ANALÝZA, ROZBOR, ARCHITEKTONICKÝ POSUDEK

MUZEUM BLANENSKA, p. o.

AKCE ARCHITEKTONICKÉ POSOUZENÍ NÁVRHU EXPOZICE

MÍSTO STAVBY ZÁMEK 1, 678 01 BLANSKO

OBR.: 06 - PŮVODNÍ NÁVRH

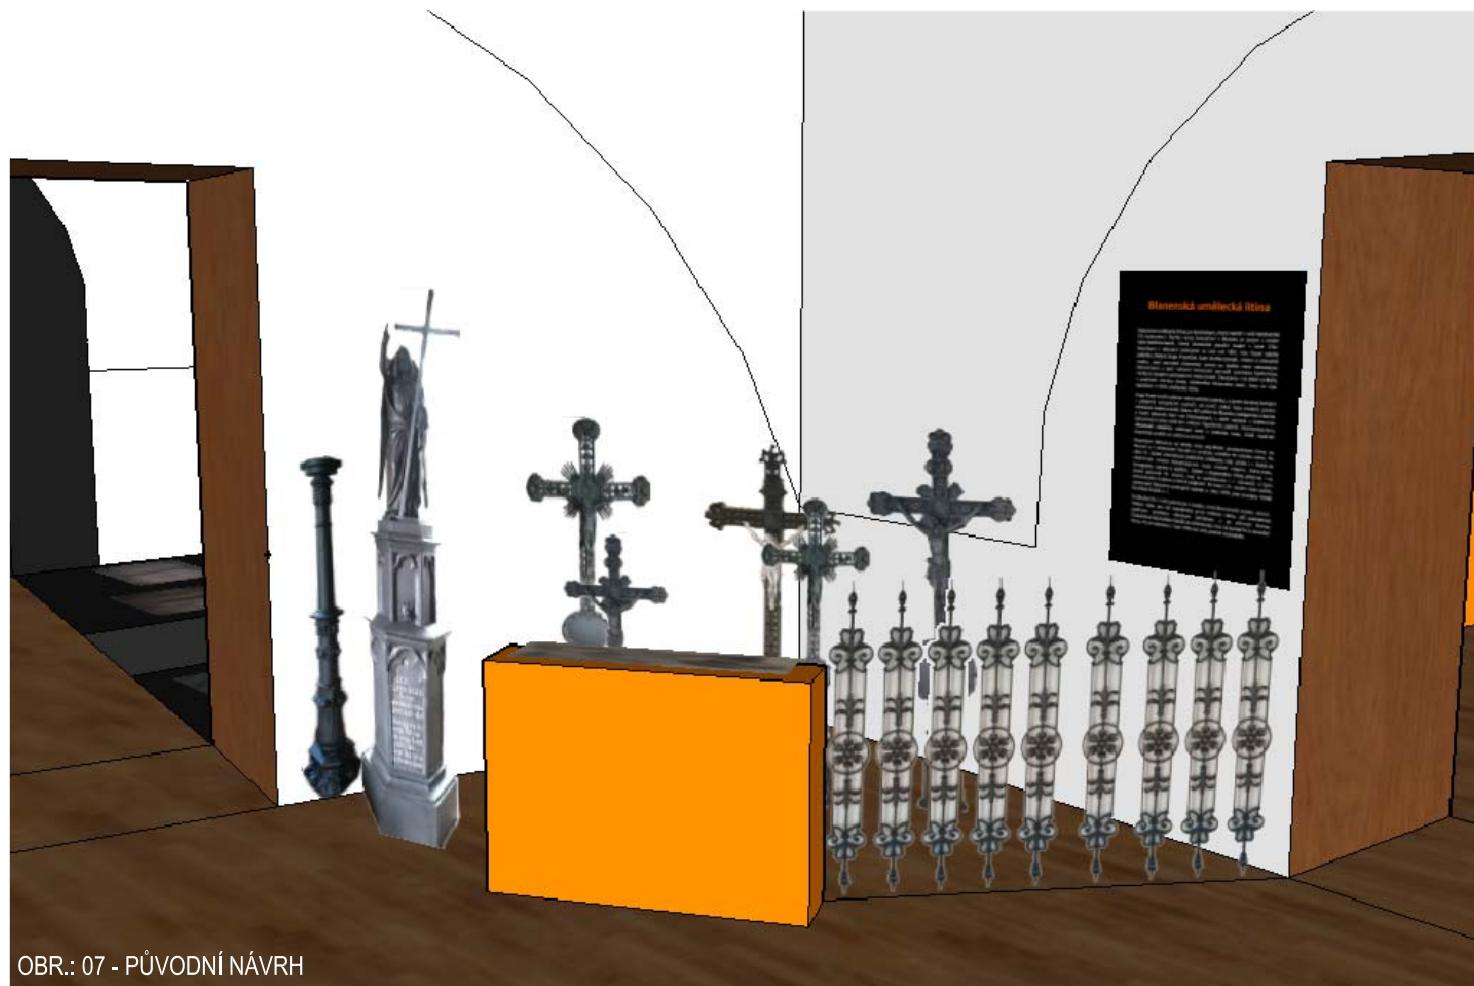
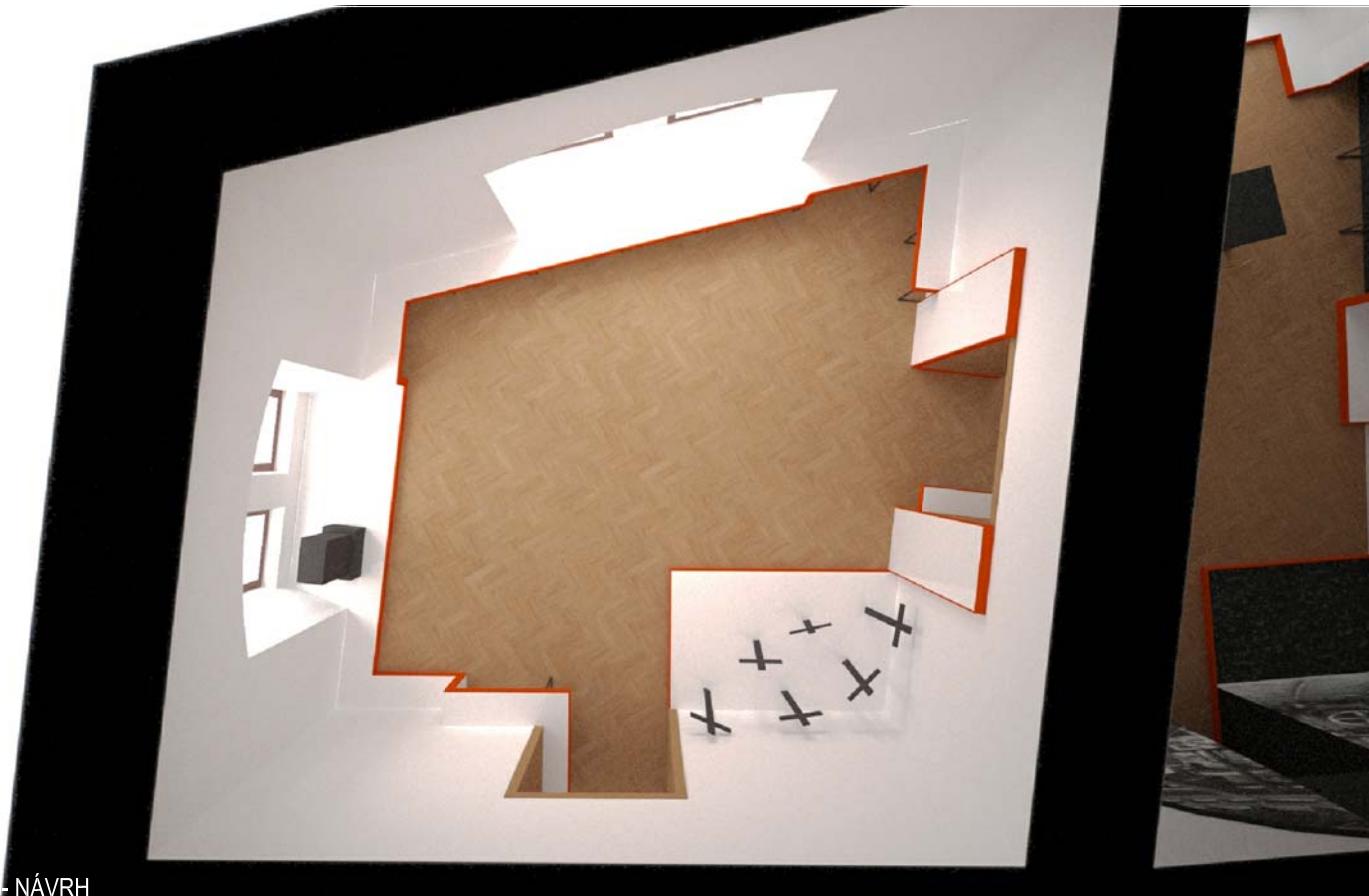
- dioráma funerální litiny koresponduje tematicky s částí expozice užitkové litiny
- funerální prvek Kristus na kříži nahradil méně expresivní a více neutrální plastikou
- redukce velkého množství panelů s textem, který návštěvník nemá možnost pojmost
- chybí grafická jednoduchost a srozumitelnost při popisu exponátů
- absence čistého konceptu, propojení s ostatními místnostmi a jednotné formy expozice
- malá škála v typech a tvarosloví vystavovaných exponátů vážící se k užitkové litině
- koncept a libretko expozice nepočítá s nevidomými návštěvníky, neobsahuje žádné volně přístupné repliky určené k haptickému vnímání s popisem v Braillově písmu

- platem uzavřený prostor křížů funerálního dioramatu nepůsobí esteticky, vytváří provozní bariéru a opticky zmenšuje prostor místnosti
- rozmištění podstavců s exponáty komplikuje pohyb návštěvníků v prostoru
- koncept expozice nereflektuje různorodou světlou výšku v místnosti s klenbami
- redukce velkého množství exponátů
- chybí chronologické rozmištění exponátů v prostoru místnosti (např. po obvodu), tím je narušena přirozená navigace návštěvníků
- není uvažováno s místem pro katalogy s tématikou drobné a funerální litiny
- masivní korpusy podstavců opticky zmenšují prostor, dominují v něm a nedají vyniknout dílčím exponátům
- oranžová barva podstavců není vhodná k barvě dřevěných parket

- panely s textem s tmavým pozadím pohledově ztravují prostor expozice
- černé panely nejsou komplementární k tmavým litinovým exponátům
- fixní a nerodlávací nábytkové boxy u parapetů oken nejsou s ohledem k jejich umístění praktické
- zvážit z důvodu dostupnosti výškové umístění odkládacích ploch pro případné katalogy

- m. č. 2 reprezentuje užitnou a funerální litinu
- v místnosti umisťovat primárně prvky týkající se tématu užitné a funerální litiny
- jednoduchý čitelný popis vystavovaných exponátů
- jednotné propojení expozice liniovým prvkem vedoucím celou expozici, vymezujícím začátek, průběh a konec (např. barevným pruhem)
- jednoduché popisy vystavovaných exponátů uvedeny v kompaktní formě u jednotlivých exponátů
- texty umístit v redukované formě na panely na zdi, obsah rozdělit dle tematického obsahu místnosti
- použítí větší škály typů a tvarosloví vystavovaných exponátů vážící se k užitkové litině
- zakomponování volně přístupných replik určených k haptickému vnímání s popisem v Braillově písmu

- prostor křížů ponechat otevřený, vzdutý, v čele umístit sochu anděla
- redukce vystavovaných exponátů a jejich rozmístění po obvodu místnosti přispívá k lepší přehlednosti a plynulosti pohybu návštěvníku v prostoru
- otevřený koncept výstavy umožnuje návštěvníkům přijít a prozkoumat exponáty z blízka
- chronologické rozdělení výstavy na část věnující se užitkové litině a funerální litině
- použití jednoduchých, lehkých a vzdutých prvků mobiliáře ve světlém odstínu
- u východu z místnosti umístit katalogy s dalšími litinovými exponáty obsahově odpovídající tématu místnosti

- vitríny prosklené pouze ve vodorovné části
- textový panel ve světlém odstínu, písmo pro dobrou čitelnost černé

OBR.: 11 - PŮVODNÍ NÁVRH

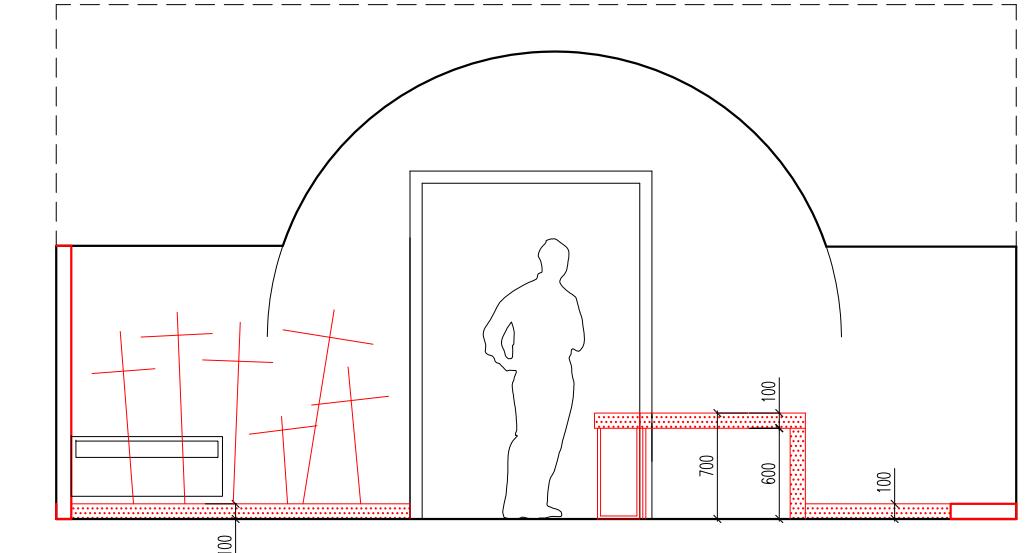
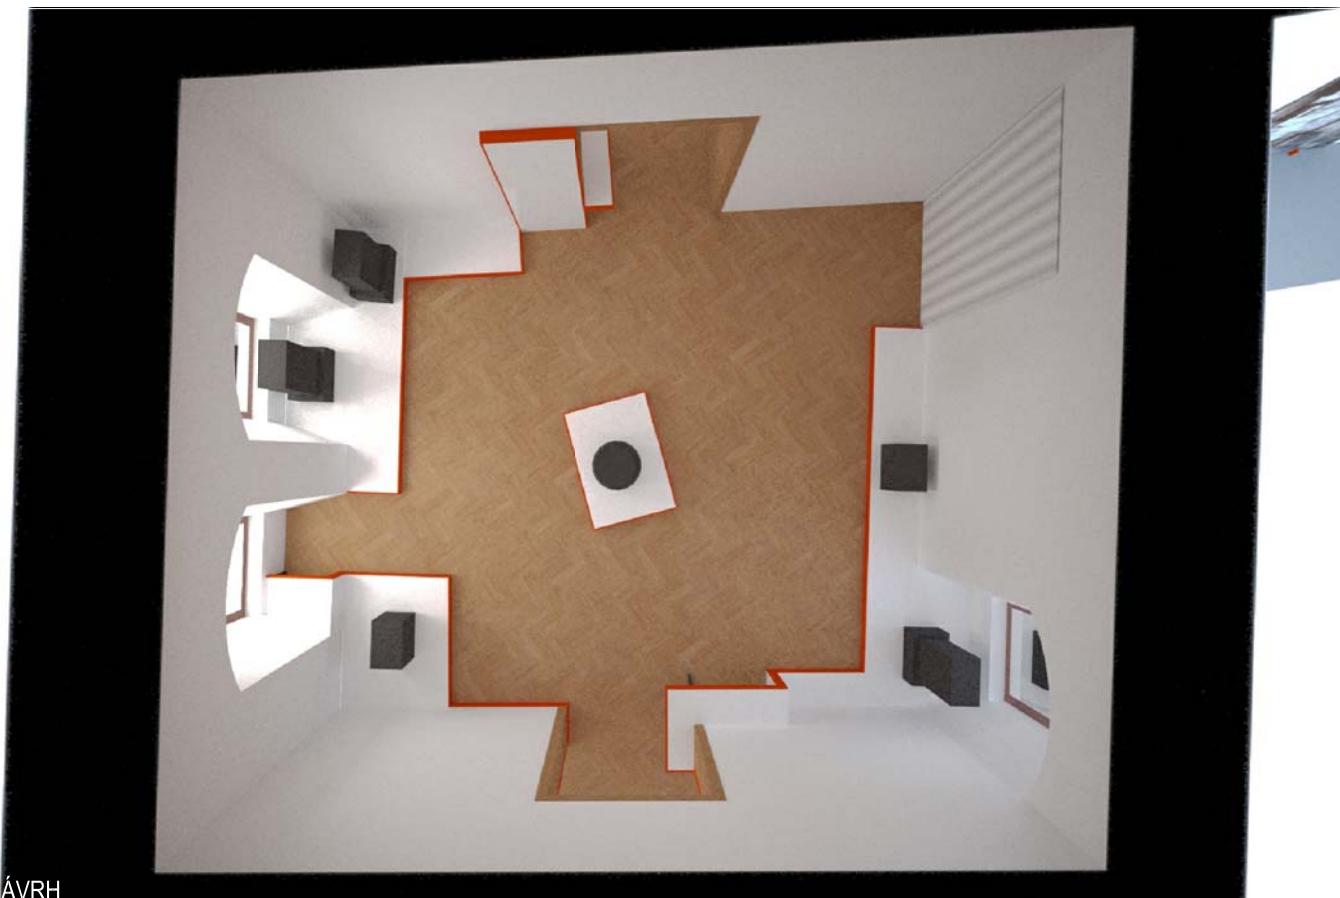
- věnování celé jedné místnosti kamnům, jakožto významného litinového artiklu, je vhodné
- konceptu libreta, mající všechna kamna v jedné místnosti, ubírá na síle míchání běžných a uměleckých exponátů dohromady
- umělecky silnější exponát(y) neumisťovat ke stěnám, aby je bylo možné shlédnout ze všech stran
- redukce velkého množství panelů s textem, který návštěvník nemá možnost pojmut
- chybí grafická jednoduchost a srozumitelnost při popisu exponátů
- absence čistého konceptu, propojení s ostatními místnostmi a jednotné formy expozice
- malá škála v typech a tvarosloví vystavovaných litinových kamen
- koncept a libretko expozice nepočítá s nevidomými návštěvníky, neobsahuje žádné volně přístupné repliky určené k haptickému vnímání s popisem v Braillově písmu

- rámcově v půlce expozice chybí prostor k přisednutí, nejlépe s výhledy u okna
- z praktického, estetického a s ohledem na jedinečnost parketové podlahy i šetrného hlediska je vhodnější umisťovat exponáty na podstavce/sokly
- z logiky věci v rámci pohybu návštěvníků z místnosti do místnosti není vhodné umisťovat panely s texty v rohu u dveří na chodbu
- chybí chronologické rozmístění exponátů v prostoru místnosti (např. po obvodu), tím je narušena přirozená navigace návštěvníků
- není uvažováno s místem pro katalogy s tématikou litinových kamen
- masivní korpus středového podstavce opticky zmenšuje prostor a dominuje v něm
- oranžová barva podstavců není vhodná k barev dřevěných parket

- panely s textem s tmavým pozadím pohledově ztmavují prostor expozice
- černé panely nejsou komplementární k tmavým litinovým exponátům
- zvážit z důvodu dostupnosti výškové umístění odkládacích ploch pro případné katalogy

- m.č. 3 je věnována expozici litinových kamen, jejich výrobě, částem a souvisejícím výrobkům
- u vstupu do místnosti umístit pouze jeden textový panel
- vystavované předměty jsou často větších rozměrů, je vhodné je umístit na pódia
- umístit unikátní kusy doprostřed místnosti pro lepší vizuální kontakt ze všech stran
- k expozici kamen patří katalogy, které je vhodné umístit výše na police
- jednoduchý, čitelný popis vystavovaných exponátov
- jednotné propojení expozice liniovým prvkem vedoucím celou expozicí, navazujícím na předešlou a následující místnost (např. barevným pruhem)
- zakomponování volně přístupných replik určených k haptickému vnímání s popisem v Braillově písma

- vedení expozice po obvodu místnosti se solitérním umístěním pódia s výstavou unikátních kusů kamen pro lepší vizuální přehled a plynulý pohyb návštěvníků
- použití mobiliářů ve světlém odstínu v kontrastu k tmavým litinovým exponátům
- umístění lavice pro krátký odpočinek návštěvníka s výhledem z okna

- pódia s pochozí konstrukcí pro připadnou údržbu místnosti
- textový panel ve světlém odstínu, písmo pro dobrou čitelnost černé
- vyšší police pro umístění katalogů
- všechn mobiliář ve světlém odstínu, v kontrastu k tmavým litinovým exponátům

OBR.: 16 - PŮVODNÍ NÁVRH

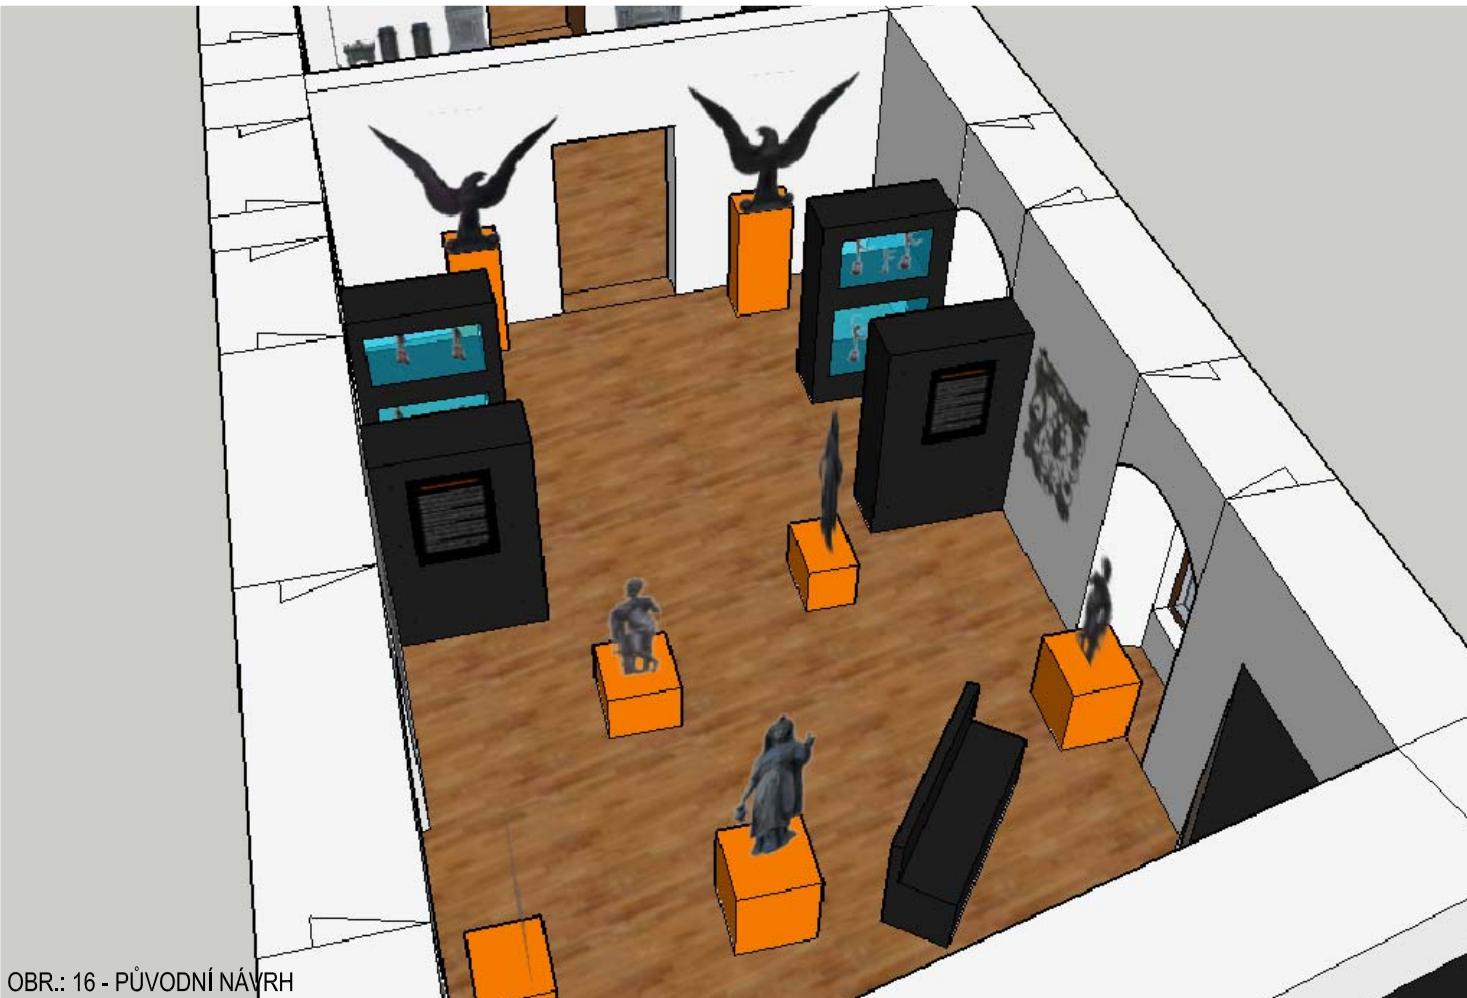
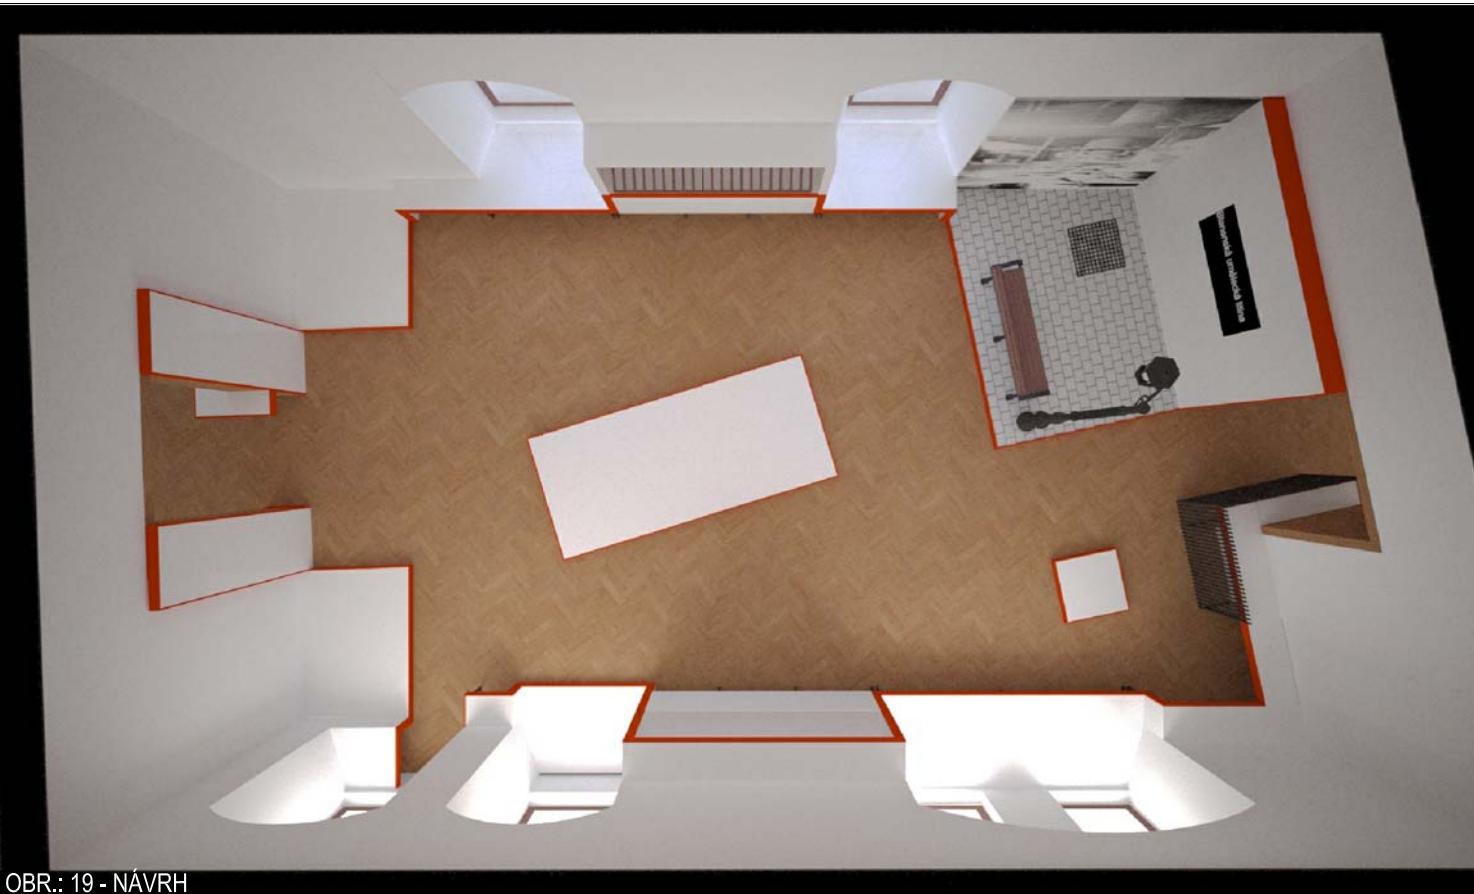
- zvážit čistotu tematického zaměření v dané místnosti, tj. litina ve výtvarném umění
- chybí větší rozbor významu litiny v architektuře
- žádoucí je navrhnut audiovizuální koutek pro návštěvníky

- umělecky silnější exponát(y) neumisťovat ke stěnám, ale více do prostoru místnosti
- redukce velkého množství panelů s textem, který návštěvník nemá možnost pojmost

- chybí grafická jednoduchost a srozumitelnost při popisu exponátů
- absence čistého konceptu, propojení s ostatními místnostmi a jednotné formy expozice

- malá pestrost v dílčích kapitolách výtvarného umění a obecné využití litiny ve veřejném prostoru
- ke zvážení je umístění velkoformátové fotografie s tematickým vyobrazením

- chybí umístění prvků zábradlí v rámci architektury
- koncept a libretu expozice nepočítá s nevidomými návštěvníky, neobsahuje žádné volně přístupné repliky určené k haptickému vnímání s popisem v Braillově písmu

- velká místnost nezahrnuje možnost přesednutí a odpočinku výjima audiovizuálního koutu
- forma a objem audiovizuální koutu působí těžce v prostoru místnosti

- z logiky věci v rámci pohybu návštěvníků z místnosti do místnosti není vhodné umisťovat panely s texty na bočních stěnách či vitrínách, ale na jednotném místě tak, jak je tomu u ostatních místností

- chybí chronologické rozmístění exponátů v prostoru místnosti (např. po obvodu) a pouze solitérní exponáty umístit uprostřed expozice, tím je narušena přirozená navigace návštěvníků

- využití niky v místnosti není efektivní
- není uvažováno s místem pro katalogy s tématikou umělecké litiny a celkově výtvarného umění
- masivní korpus všech vitrín opticky zmenšuje prostor, znepřehledňuje vystavené exponáty a celkově trší celou místnost

- návrh nereflektuje pozici stávajícího otopného tělesa
- zvážit výškové umístění drobnějších plastik z důvodu lepšího vizuálního kontaktu
- oranžová barva podstavců není vhodná k barvě dřevěných parket

- panely s textem s tmavým pozadím pohledově ztmavují prostor expozice
- černé panely nejsou komplementární k tmavým litinovým exponátům
- zvážit z důvodu dostupnosti výškové umístění odkládacích ploch pro případné katalogy
- masivní korpus vitrín komplikuje manipulaci v případě např. údržby v místnosti
- vitríny by neměly být tmavé, tj. dřevěné nebo oranžové, příliš na sebe poutají pozornost
- velké vitríny jsou nákladné, spotřebuje se velké množství materiálu
- chybí dostatečně velká vitrina pro umístění formy a odlitků zábradlí

- m.č. 4 reprezentuje litinu v exteriérovém využití a v architektuře, počítá s umístěním množství rozměrných exponátů
- u vstupu do místnosti umístit 2 textové panely - umělecká litina a litina v architektuře
- v místnosti je vhodné umístit interaktivní kout pro návštěvníky s TV pro promítání audiovizuální části expozice s dioramatem v tématu výstavy
- k exteriérové litině patří množství plastik, ty nejzajímavější umístit do prostoru místnosti, aby byl umožněn vizuální kontakt ze všech stran
- jednoduchý, čitelný popis vystavovaných exponátů
- jednotné propojení expozice liniovým prvkem vedoucím celou expozici, vymezujícím začátek, průběh a konec (např. barevným pruhem)
- zakomponování volně přístupných replik určených k haptickému vnímání s popisem v Braillově písme

- vedení expozice po obvodu místnosti se solitérním umístěním dvou pódí uprostřed pro lepší vizuální přehled a plynulý pohyb návštěvníků
- použití jednoduchých, lehkých a vzdušných prvků mobiliáře ve světlém odstínu, v kontrastu k tmavým litinovým exponátům
- výškové uspořádání mobiliáře tak, aby naplňovalo potřeby pro expozici jednotlivých vystavovaných kusů
- umístění lavice pro krátký odpočinek návštěvníka s výhledem z okna

- textové panely ve světlém odstínu, písmo pro dobrou čitelnost černé
- pódia pro vystavování větších exponátů, pochozí konstrukce pro případnou údržbu místnosti
- interaktivní koutek s podlahou v bílé dlažbě s dioramatem s litinovou lavičkou a pouliční lampou
- vitríny proskleny ze strany pro vystavování rozměrnějších hodnotných kusů expozice
- vyšší police pro vystavování menších architektonických prvků, byst a menších plastik
- všechny mobiliář ve světlém odstínu, v kontrastu k tmavým litinovým exponátům
- vyšší police pro umístění katalogů
